第4章 方法書作成までの経緯

4.2 配慮書に対する意見と事業者の見解

表 4.2-1(1) 配慮書に対する住民等の意見と事業者の見解

図 4.3-2 複数案の概略図

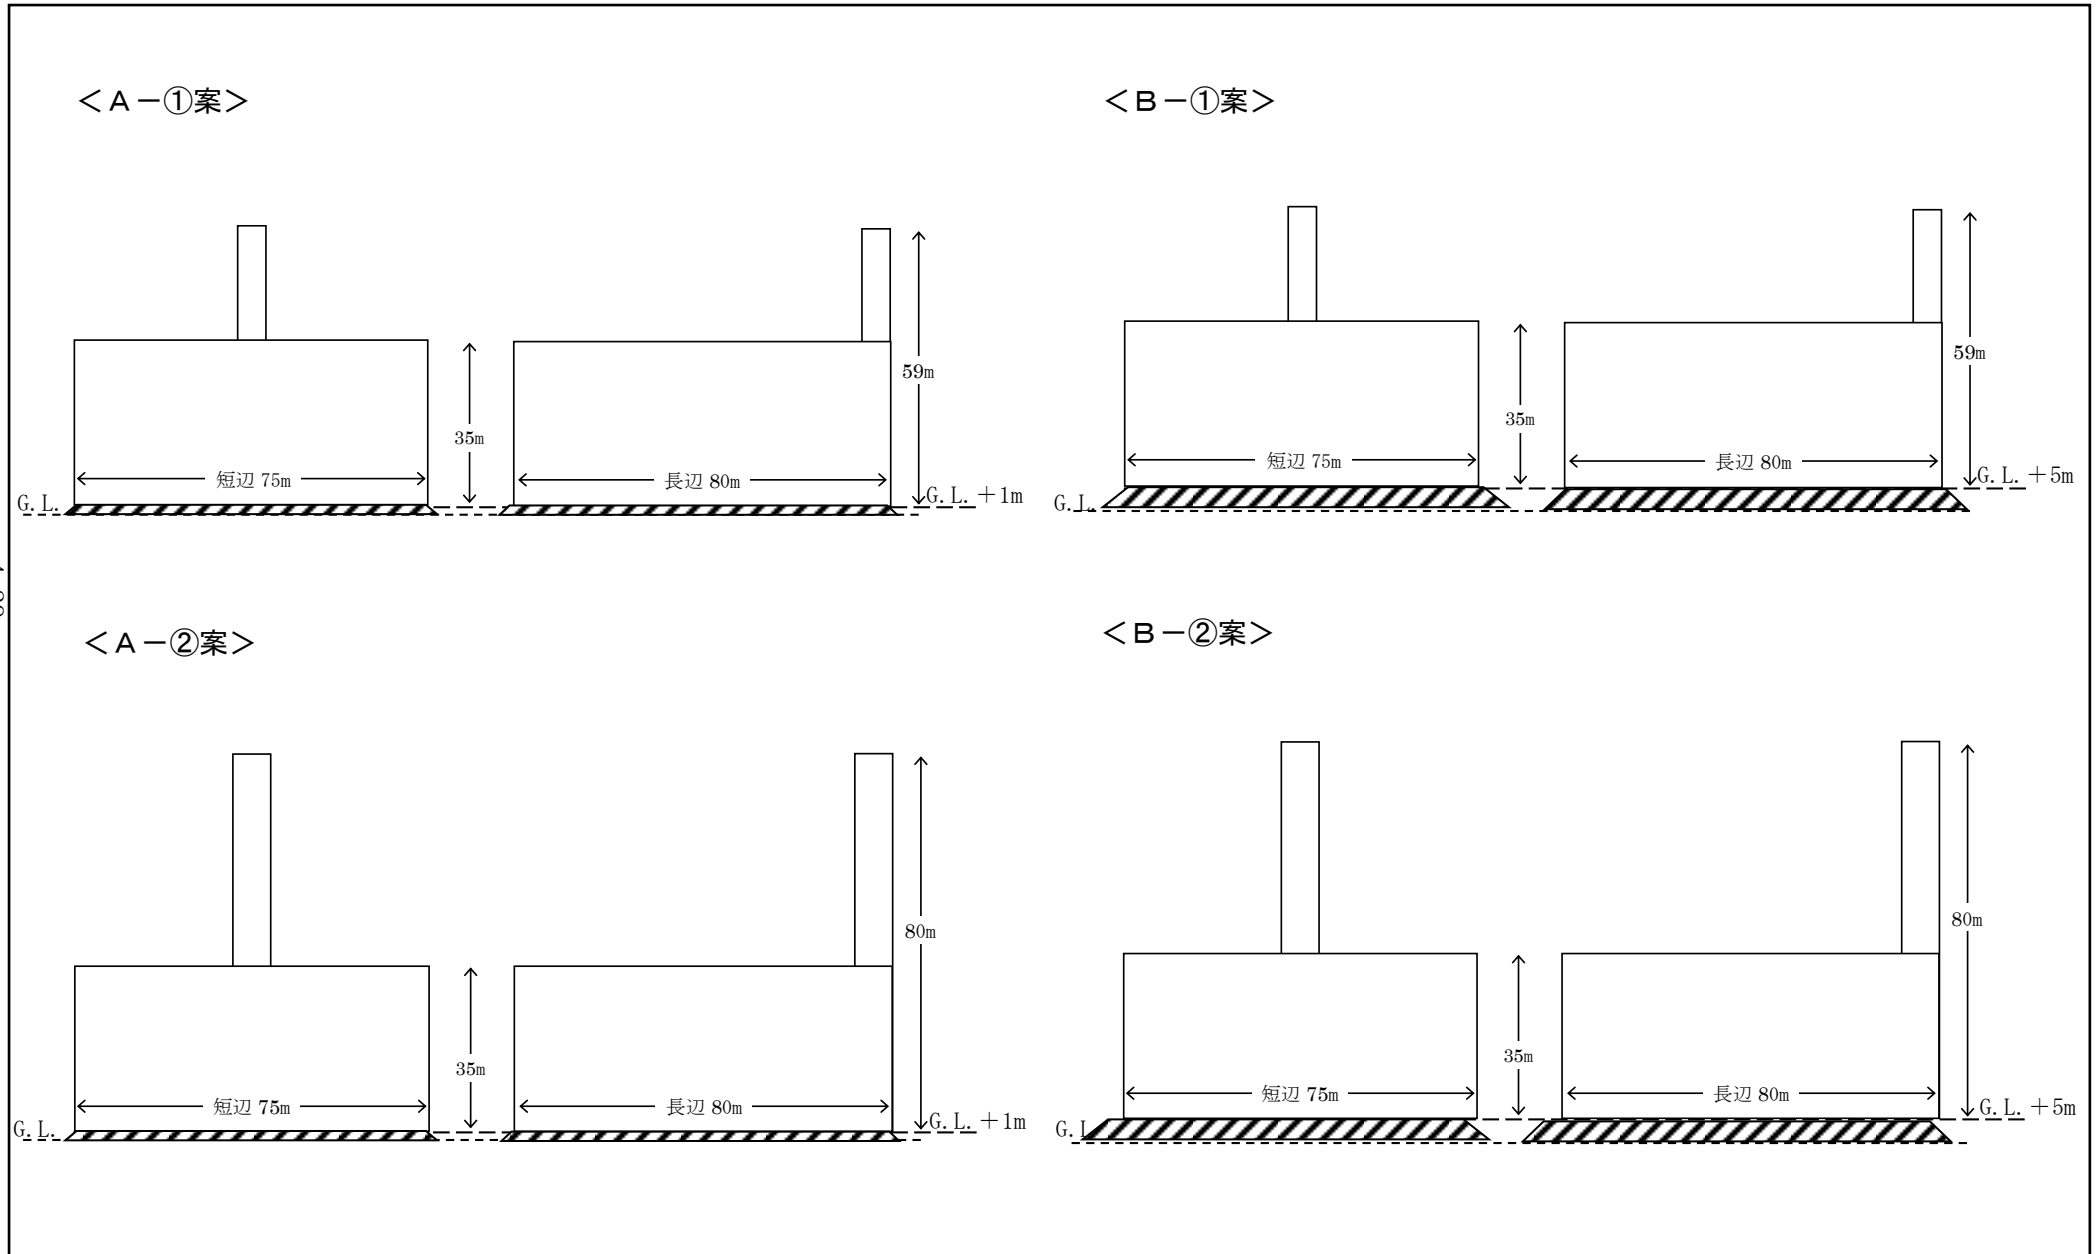
番号	区分	意見の概要	事業者の見解
1	1.5.2 事業実施想定区域の位置及び予備調査の範囲	予備調査範囲 一般論として、配慮書上意見の云える範囲は半径 1km が一般的と聞いている。予備調査範囲を 4km としている、その根拠は何か。	配慮書 1-6 ページのとおり、予備調査範囲は、最も広範囲となることが想定される排ガスの影響範囲及び近年の長野県条例に基づいた同種事業を参考に 4km と設定しています。
2	1.7.2 複数案の概要	位置、規模の解釈 長野県環境影響評価条例では配慮書の事業の位置、規模の複数案となるところを位置又は規模の複数案と解釈替えし、しかも、規模に相当するところを、造成高 1m、5m 煙突 49m、80m が複数案だと云っている。長野県環境影響評価条例に従わない違法な提案は、即、撤回すべきである。	「長野県環境影響評価技術指針」では、「計画段階配慮事業に係る位置・規模又は工作物の構造・配置に関する適切な複数案（以下「位置等に関する複数案」という。）を設定することを基本とし、位置等に関する複数案を設定しない場合は、その理由を明らかにするものとする。」としています。 本事業では、位置・規模及び配置については、複数案を設定しない理由を明示したうえで単一案とし、構造に関する複数案（造成高さ 1m と 5m、煙突高さ 59m と 80m）を設定しており、長野県環境影響評価条例の考え方に則っております。
3	2.2.3 地象の状況 5. 災害履歴等	水害履歴 今から 70 年余り前、昭和 24、8 のキティ台風時の清浄園のすぐ近くの堤防決壊箇所である。当日、雨は上がっていた。北側の高台から、目撃した。濁流は堤防の上面を超え、瞬く間に、堤防を U 字に切り裂いた。その後、流れは、塩尻の新屋地区まで流れついたという。	事業実施想定区域に接する千曲川堤防（飯島堤防）については、明治から昭和 20 年代前半までに堤防が決壊した記録が残されていますが、国が飯島堤防を復旧整備した昭和 26 年以降については、事業実施想定区域周辺において千曲川増水による被害の記録はありません。千曲川においては、その後、飯島堤防上流側の鴨池堤防を整備するなどの対策も行っております。 災害履歴について、更に調査し、方法書への記載を検討します。
